Mission régionale d'autorité environnementale  
Grand Est

**Avis délibéré sur le projet de centrale photovoltaïque au sol  
à Saints-Geosmes (52)**

**porté par la société Saints-Geosmes Énergies**

n°MRAe 2022APGE85

**Schéma illustrant l'agencement envisagé des tables d'assemblage.**

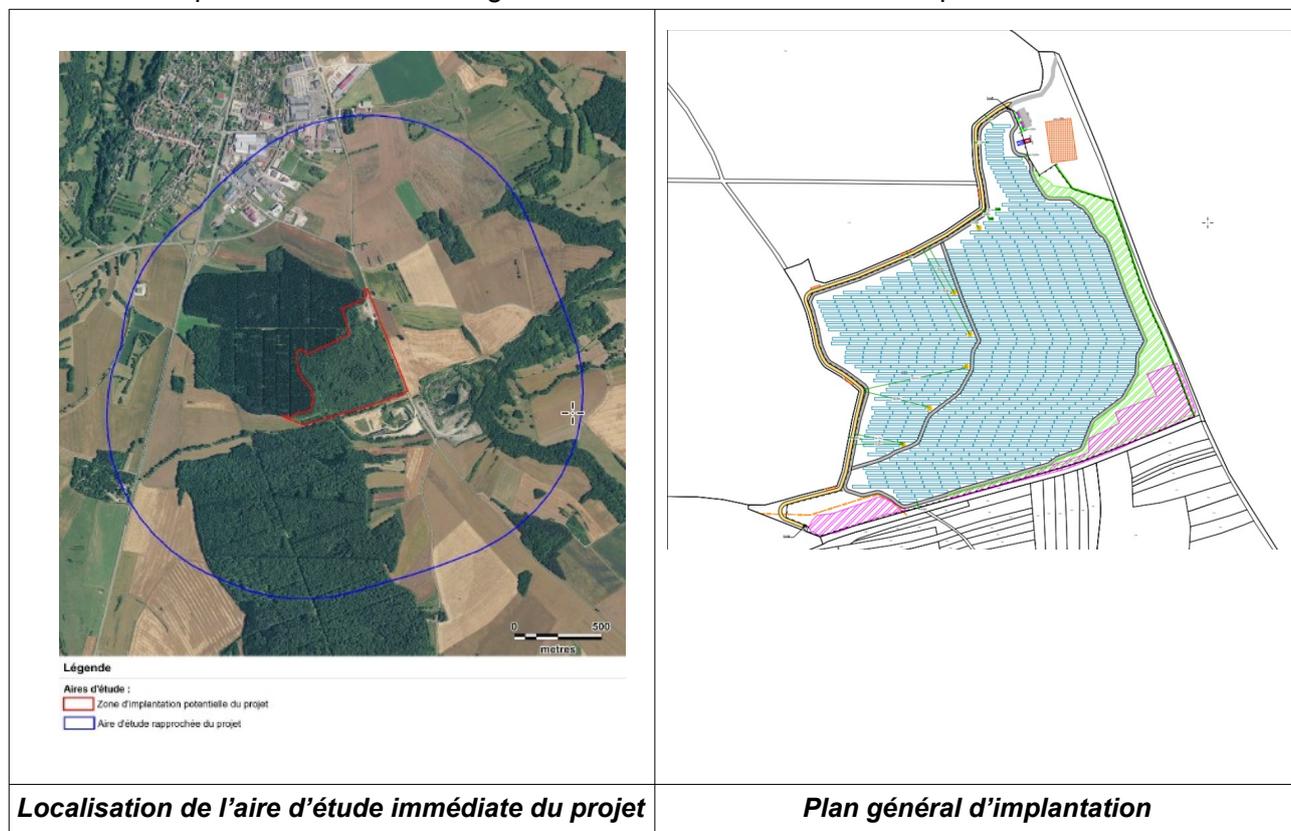
**L'Ae recommande au pétitionnaire que le choix de la technologie soit fondé sur les meilleurs standards actuels et prenne en compte les avantages suivants :**

- **haut rendement surfacique grâce aux dernières innovations en la matière ;**
- **composition chimique des capteurs exempte de dérivés métalliques nocifs comme le tellure de cadmium ;**
- **recyclage optimal des constituants de panneaux (verre, silicium et aluminium...) avec existence de filières spécialisées.**

**L'Ae recommande au pétitionnaire de préciser le type de panneaux photovoltaïques retenus, après comparaison d'alternatives possibles.**

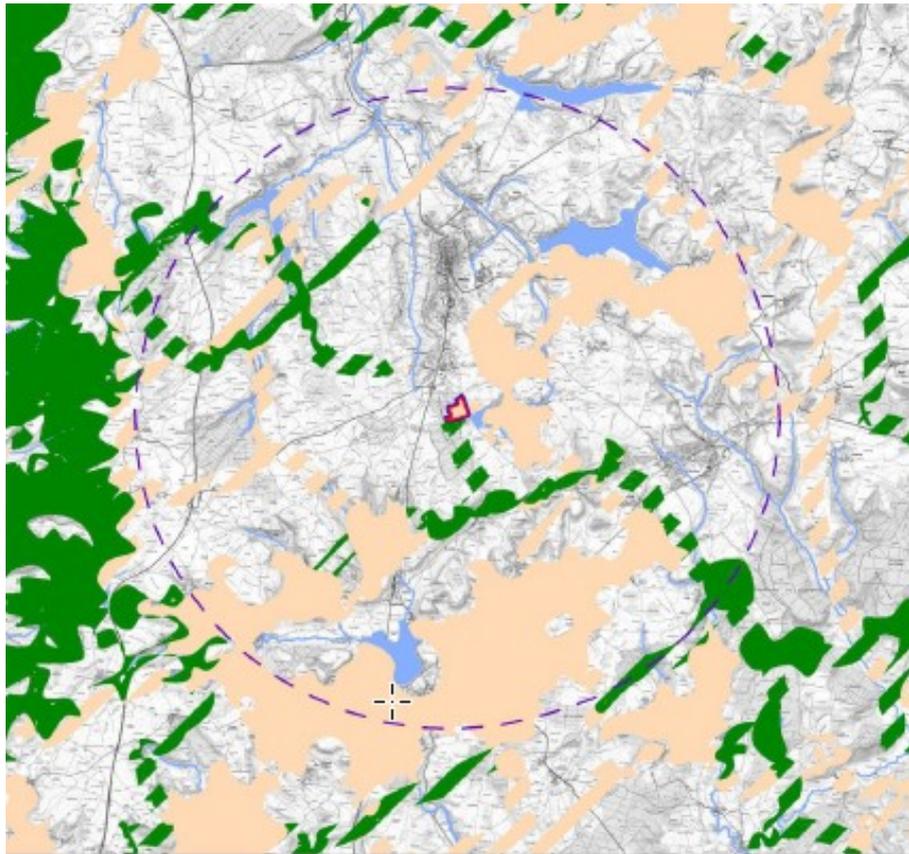
L'Ae remarque que le dossier insiste beaucoup dans son évaluation des enjeux, sur le caractère supposément dégradé de la ZNIEFF I et des habitats naturels qui la caractérisent allant jusqu'à affirmer « *lors de la campagne d'inventaire écologique relative au projet photovoltaïque au sol, le secteur d'étude a évolué en un milieu fermé, essentiellement composé de fourrés. Le réservoir de biodiversité de la sous-trame des milieux ouverts n'est donc plus d'actualité* ». L'Ae considère que cette analyse est partielle et ne tient pas suffisamment compte de l'intérêt écologique du site qui, selon la fiche descriptive de la ZNIEFF concernée, se caractérise par un contexte de limons de plateau où les sols non pas été perturbés depuis plusieurs décennies. Ce contexte géologique permet l'expression d'habitats naturels tout à fait originaux (pelouse à « Genêt ailé » sur limons). Tant que les espèces déterminantes qui ont permis le classement de la ZNIEFF sont toujours présentes, ce qui est le cas ici, il n'est pas possible d'affirmer que le site ait perdu totalement de son intérêt écologique. Par ailleurs, la pelouse sèche qui fait l'intérêt du site constitue un écosystème comprenant l'ensemble de sa mosaïque de structures, zones d'ourlets<sup>23</sup> et fourrés nécessaires à l'épanouissement de cortèges faune-flore complets.
